PF0103 – QUADRUPLICAÇÃO DA LINHA DE CINTURA (ROMA/AREEIRO - BRAÇO DE PRATA) E MODERNIZAÇÃO DA LINHA DO NORTE (BRAÇO DE PRATA – SACAVÉM)

PROJETO DE EXECUÇÃO **VOLUME 10 – AMBIENTE**

TOMO 10.00.00 – ADITAMENTO 1 – RESPOSTA AO PEDIDO DE ELEMENTOS ADICIONAIS PARA EFEITOS DE CONFORMIDADE DO EIA

As principais instalações e atividades previstas no estaleiro incluem geralmente:

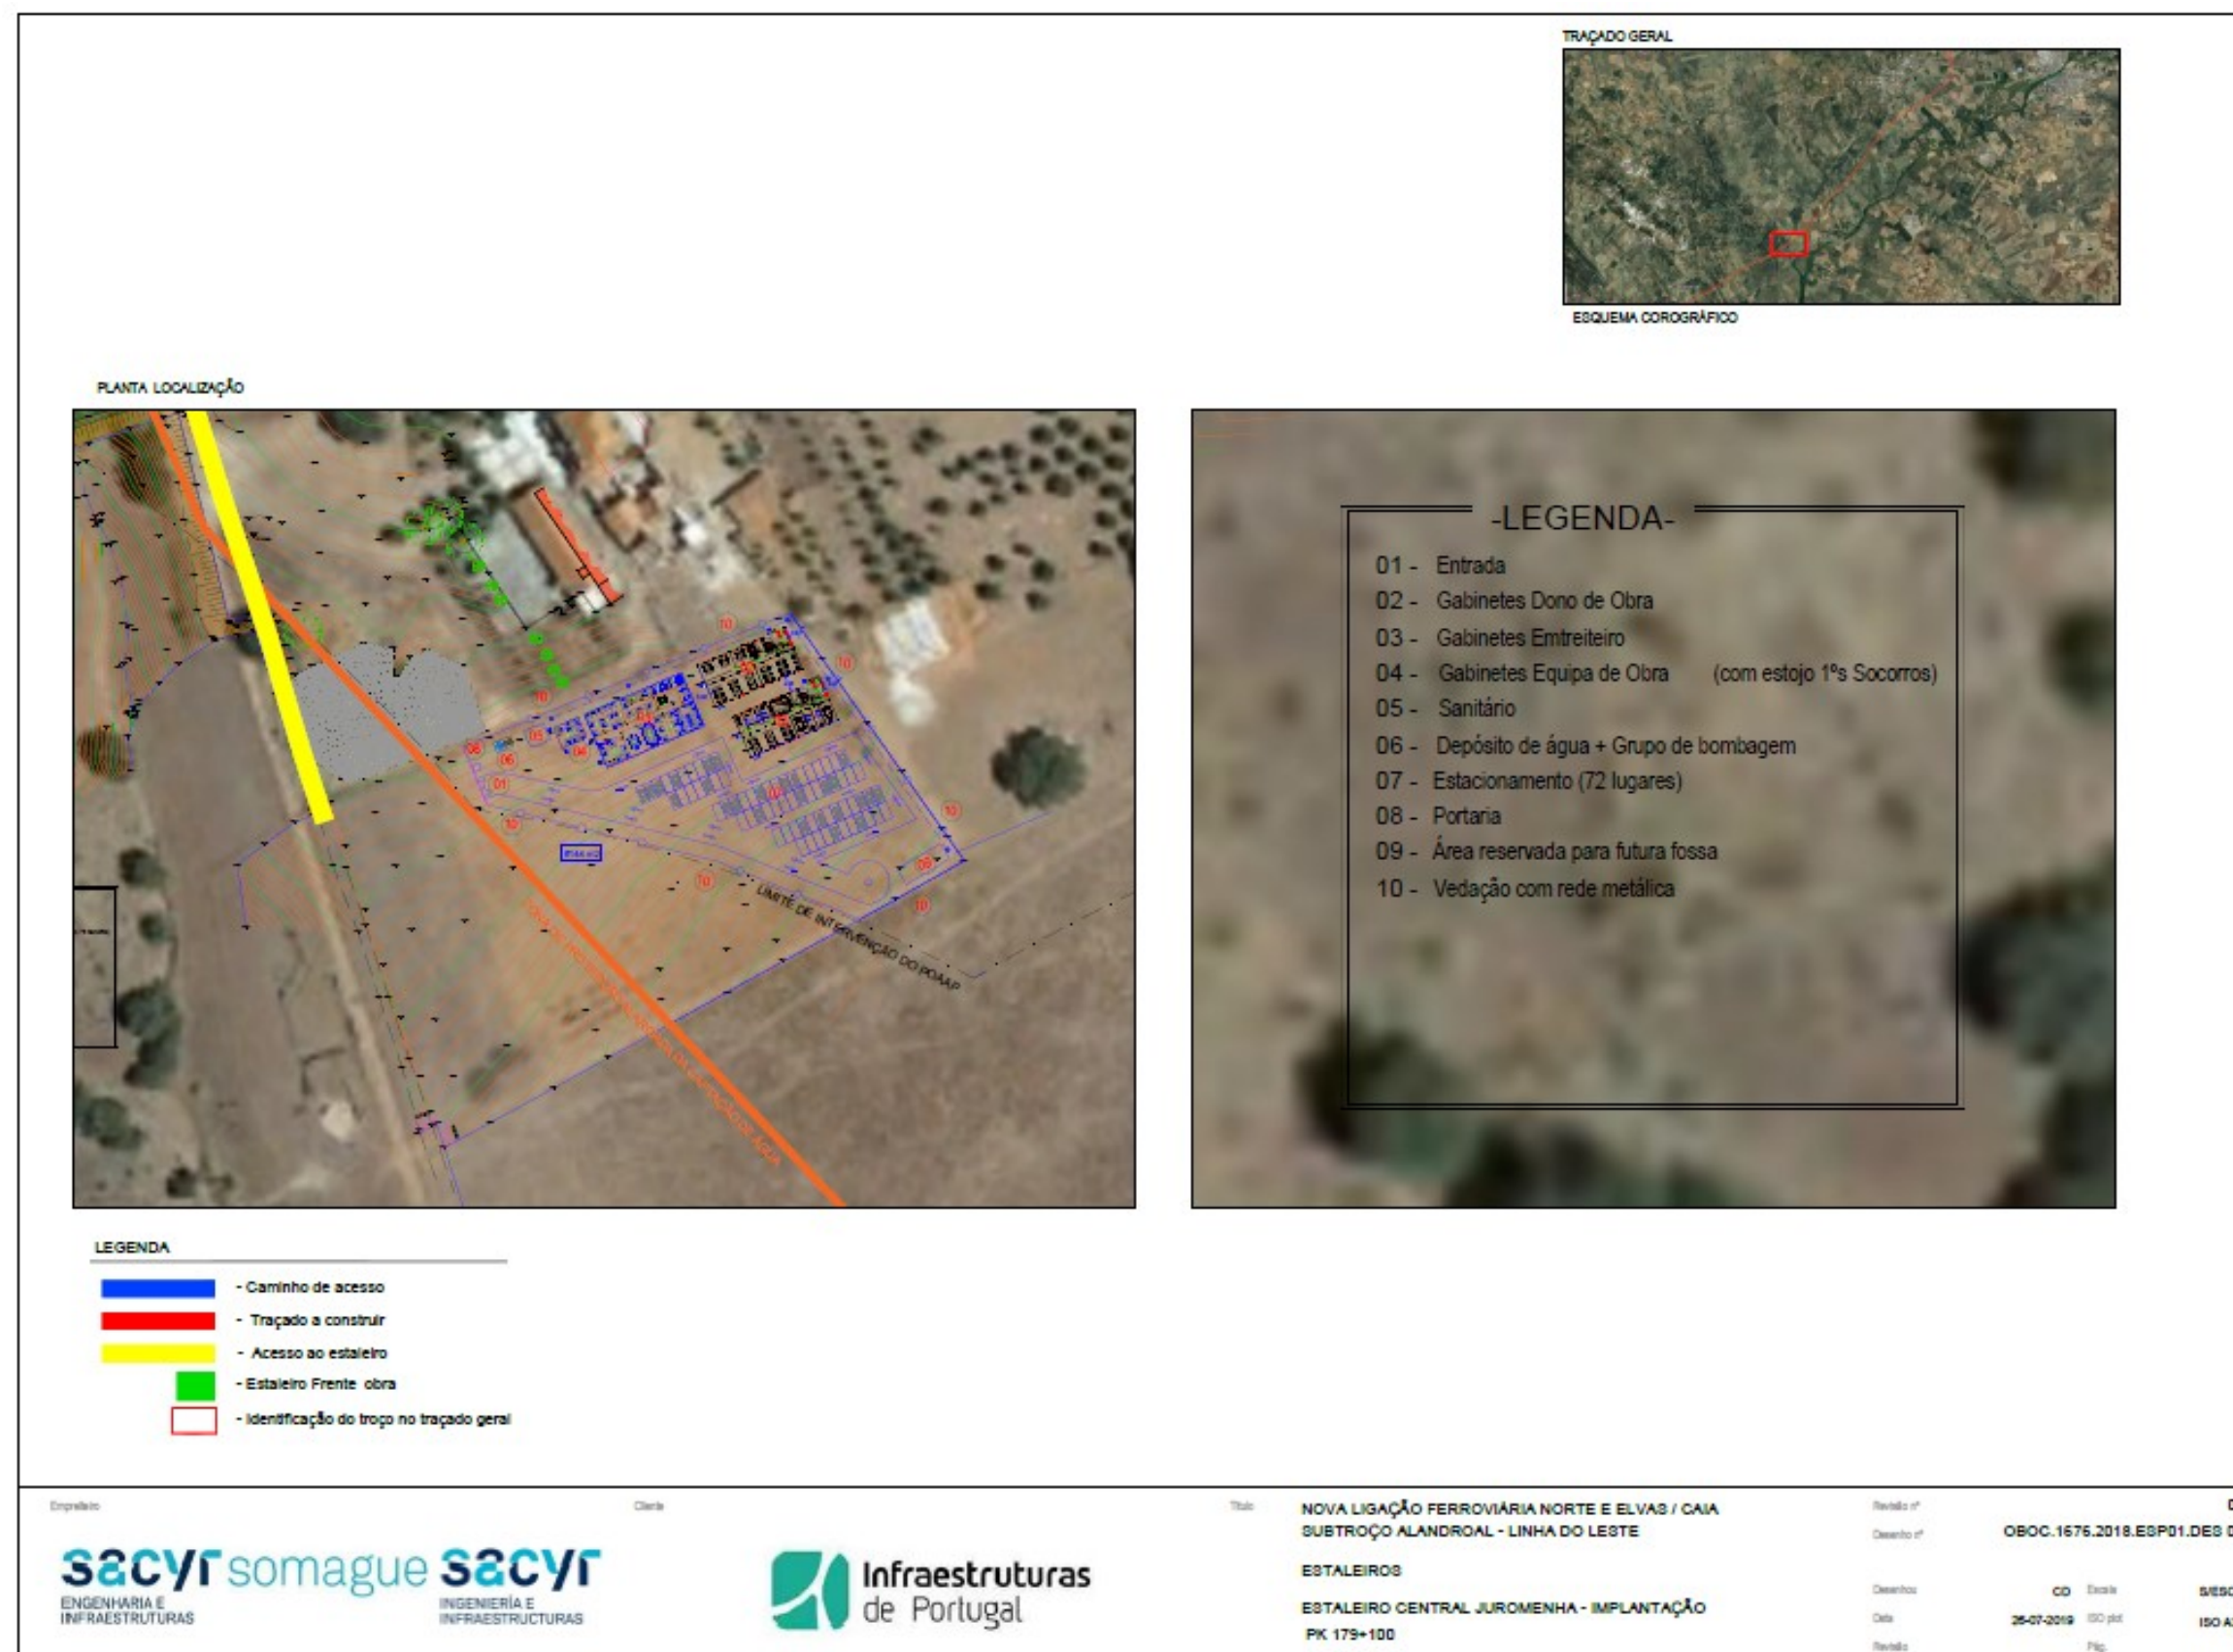
2.6. Indicar as principais atividades e organização geral do estaleiro de obra principal, assim como das áreas de apoio à obra, nomeadamente: instalações sanitárias e sociais, áreas de deposição de resíduos, de armazenamento de combustíveis, de óleos e materiais, zonas de lavagem e manutenção de equipamentos e máquinas, lavagem das calhas das autobetoneiras, depósito de sobrantes, outros. Caracterizar genericamente os respetivos pavimentos, a rede de drenagem pluvial, sistemas de drenagem de efluentes domésticos e de possíveis efluentes contaminados (recolha e encaminhamento), bacias de retenção de óleos, recolha e encaminhamento das águas de lavagem das autobetoneiras e dos correspondentes resíduos de lavagem...).

Conforme já referido anteriormente e de acordo com o artigo 8º-A do Caderno de Encargos das empreitadas ferroviárias da IP (transcrito no ponto anterior), as principais atividades e organização geral do estaleiro de obra principal será da responsabilidade do empreiteiro que vier a concretizar a

Obra, o qual ainda não é conhecido. Ainda assim, poder referir-se que o estaleiro principal deverá ser organizado de modo a concentrar, sempre que possível, as instalações administrativas, sociais e sanitárias, as áreas de armazenamento de materiais e produtos, as oficinas e zonas de manutenção, os parques de máquinas e equipamentos, as áreas de gestão de resíduos e as restantes estruturas de apoio à obra. Poderão ainda ser instaladas áreas de apoio secundárias, próximas das principais frentes de trabalho, destinadas exclusivamente às atividades indispensáveis à execução dos trabalhos nesses locais.

A implantação e a organização definitiva do estaleiro serão estabelecidas no Projeto de Estaleiro, a elaborar pelo empreiteiro antes do início da obra. Este projeto identificará a localização, a configuração, o dimensionamento e as condições de funcionamento das diferentes áreas, bem como os respetivos sistemas de drenagem, contenção, recolha e encaminhamento de águas residuais e resíduos. A localização destas instalações respeitará as condicionantes ambientais e territoriais aplicáveis, privilegiando áreas já artificializadas ou de menor sensibilidade ambiental e assegurando o afastamento de linhas de água, zonas inundáveis e outras áreas sensíveis.

A organização dos estaleiros difere entre empreiteiros e como exemplo disso apresenta-se algumas figuras de plantas de estaleiro de três empreiteiros para uma obra que resultou de um único projeto de execução, com uma única DIA e deu origem a três empreitadas distintas com três empreiteiros diferentes.

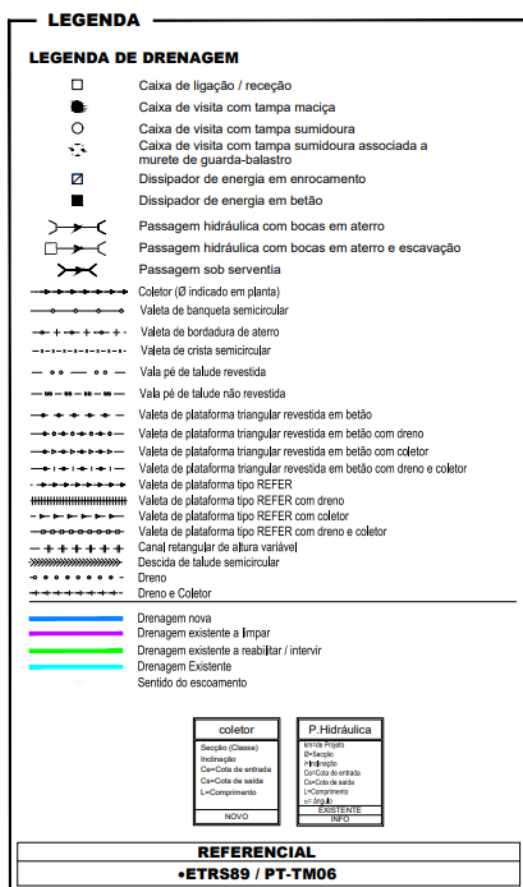
3.16. Corrigir a simbologia da legenda das peças desenhadas do Volume 01, “01_VIA_TERRAPLENAGEM”, que se encontra parcialmente a cor preto e branco, não correspondendo às cores dos desenhos.

A legenda apresentada nos desenhos do Volume 01, “01_VIA_TERRAPLENAGEM” estão corretas. Parte da legenda encontra-se a preto, e parte a cores, conforme se reproduz abaixo.

Figura 1 – Diferença de emissão sonora atual do diferente material circulante

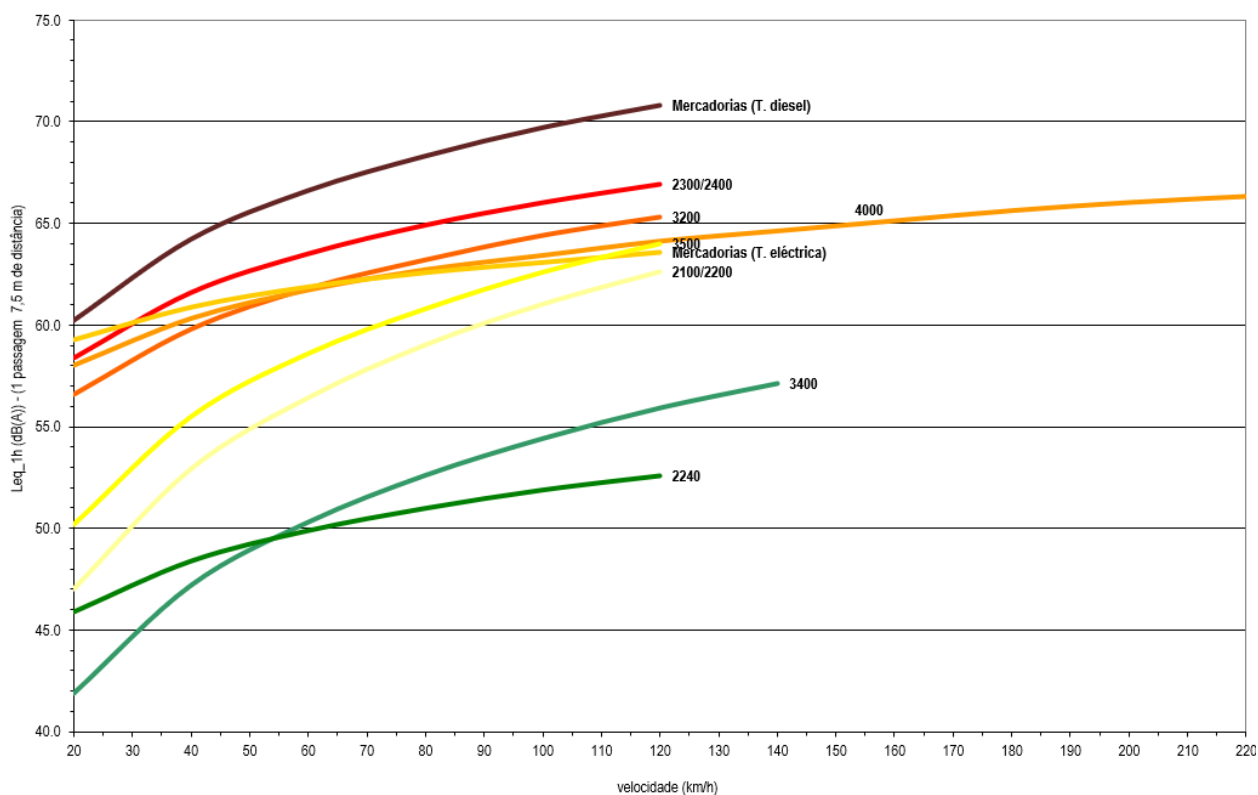
5.3. Esclarecer qual o material circulante efetivamente adotado nas previsões.

- Série 3400: 11 dB menos ruidosa do que a Série 2300:
 - É necessária uma substituição de pelo menos 94% dos comboios da Série 2300, nas linhas em causa, por comboios da Série 3400 ou similares, para uma redução da emissão sonora dos suburbanos nestas linhas de 9 dB.
- Série 2240: 14 dB menos ruidosa do que a Série 2300:
 - É necessária uma substituição de pelo menos 90% dos comboios da Série 2300, nas linhas em causa, por comboios da Série 2240 ou similares, para uma redução da emissão sonora dos suburbanos nestas linhas de 9 dB.

Verifica-se assim ser possível e muito provável a redução da emissão sonora global em 5 dB, só através a substituição/retificação dos comboios UQE 2300, por comboios pelo menos 9 dB menos ruidosos, o que é até possível com o material circulante atual, sendo que é provável que os novos comboios a adquirir ou já adquiridos, não constantes no *software* FERR3, sejam ainda menos ruidosos.
